＜変更後＞B1階 機械室平面詳細図（撤去） 1/50

副参事	係長	審査	担当
年度	工事件名	北区総務部営繕課	
R05	特別養護老人ホーム清水坂あじさい荘 大規模改修空調設備工事		
図面名称	＜変更前・変更後＞ B1階 機械室平面詳細図（撤去）		
縮尺	(A1) 1/50 (A3) 1/100	図面番号	mt-01

＜変更前＞B1階 機械室平面詳細図（撤去） 1/50

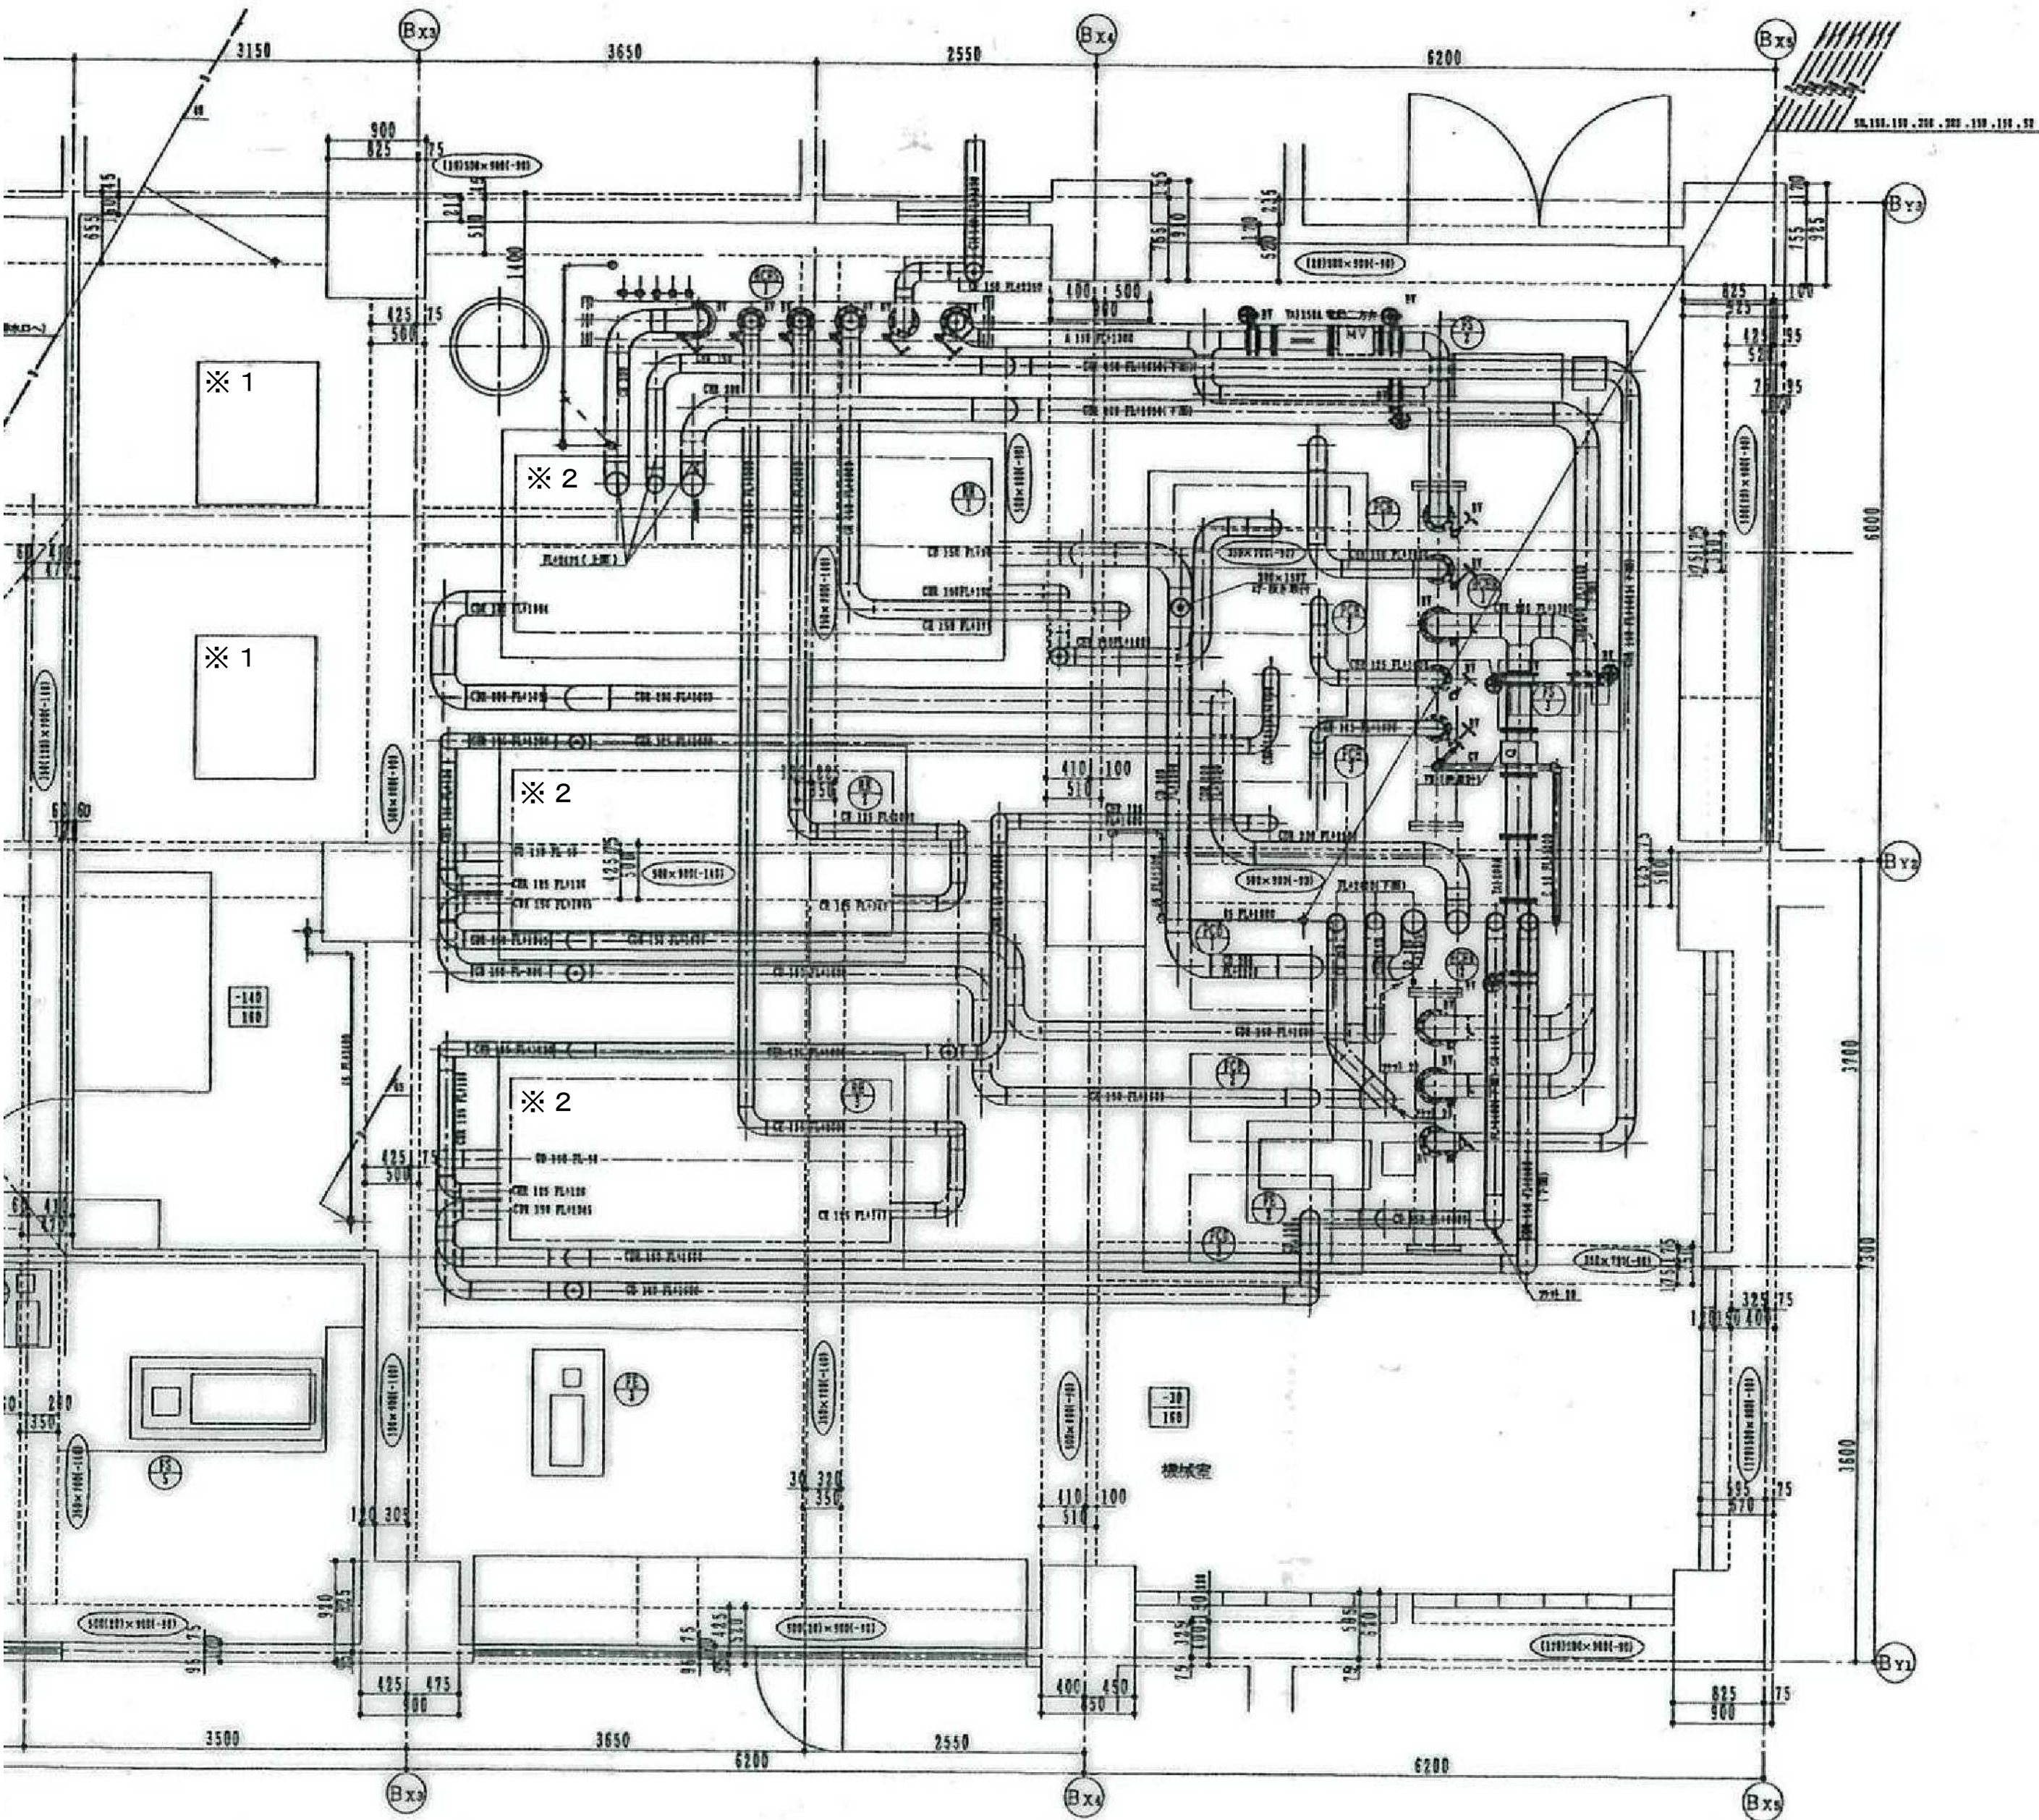
※1 給湯ボイラー×2台 撤去・処分
※2 冷温水発生機×3台 撤去・処分

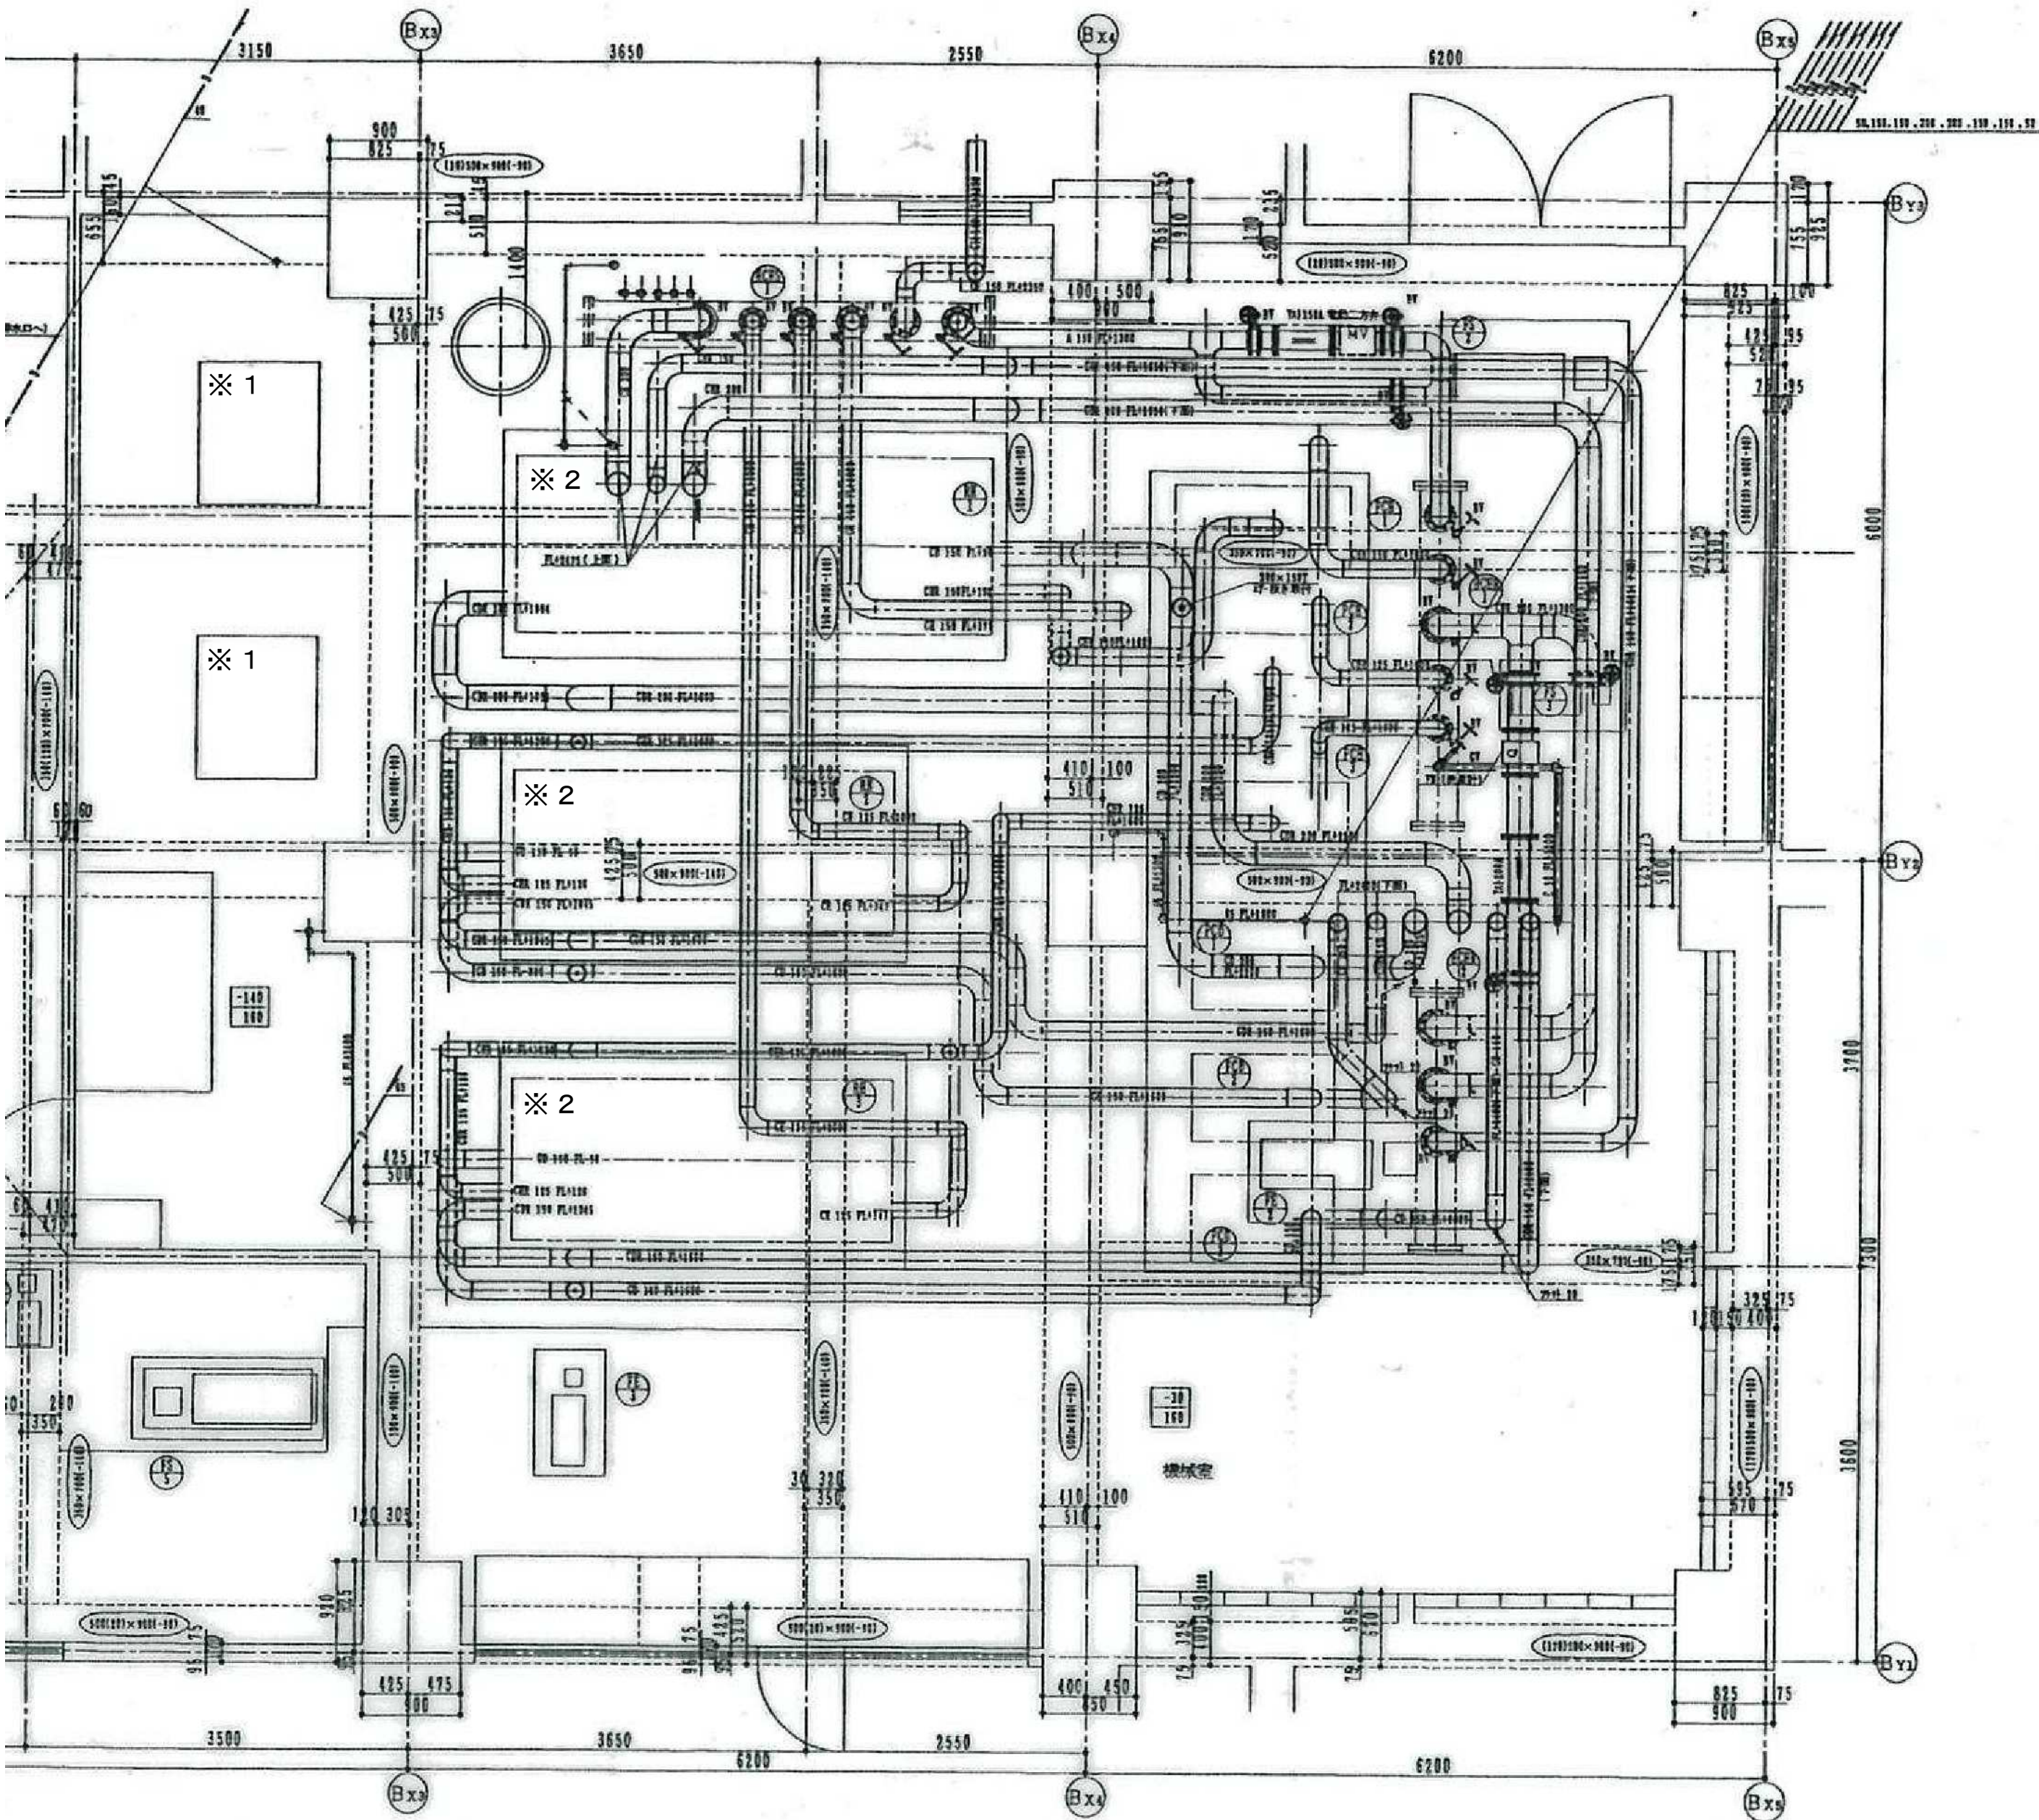
※1 給湯ボイラー×2台 撤去・処分（石綿含有断熱材含む）
※2 冷温水発生機×3台 撤去・処分（石綿含有断熱材含む）
